EMPRESA NACIONAL DE ELECTRICIDAD
PROYECTO PLANTA SOLAR ORURO
LICITACIÓN PÚBLICA INTERNACIONAL ENDE-PPSO-2016-002
CONSTRUCCION PLANTA SOLAR FOTOVOLTAICA ORURO
DOCUMENTO DE RESPUESTAS A LAS CONSULTAS N° 4

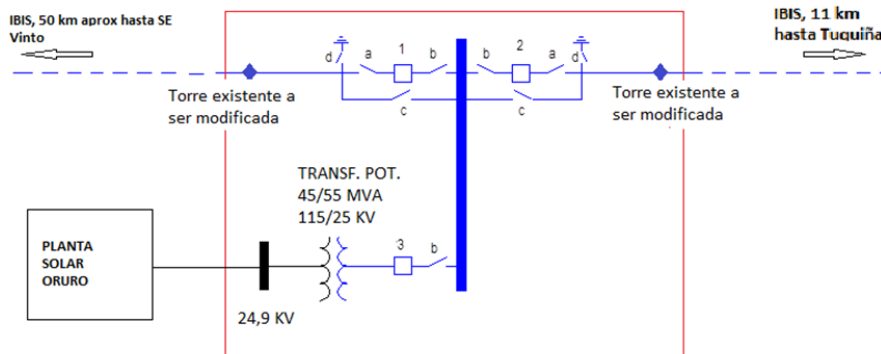
12. (P) Confirmar la capacidad de planta requerida por el oferente. El valor 50 MW se refiere a un valor DC o AC?

(R) Se refiere a una tensión AC.

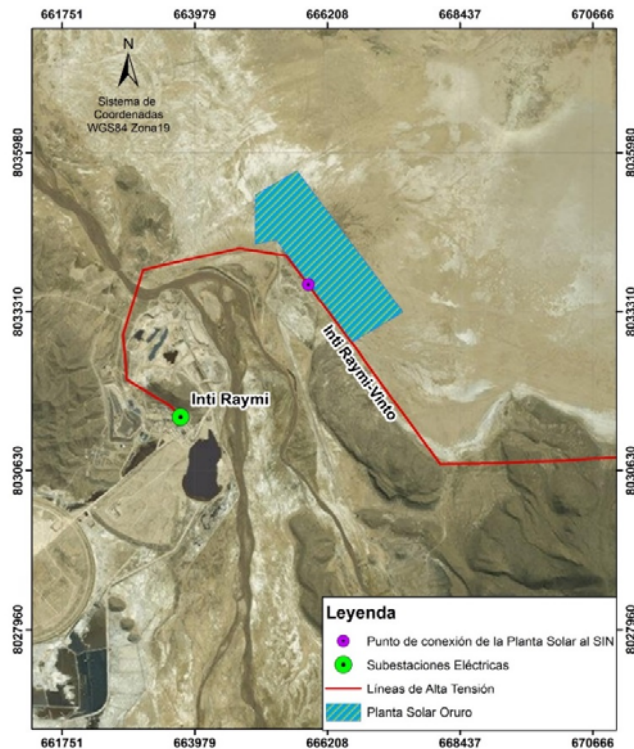
c. Indicar la distancia entre Planta y punto de conexión a la red eléctrica.

(R) Se encuentra aproximadamente entre 10 y 50 metros.
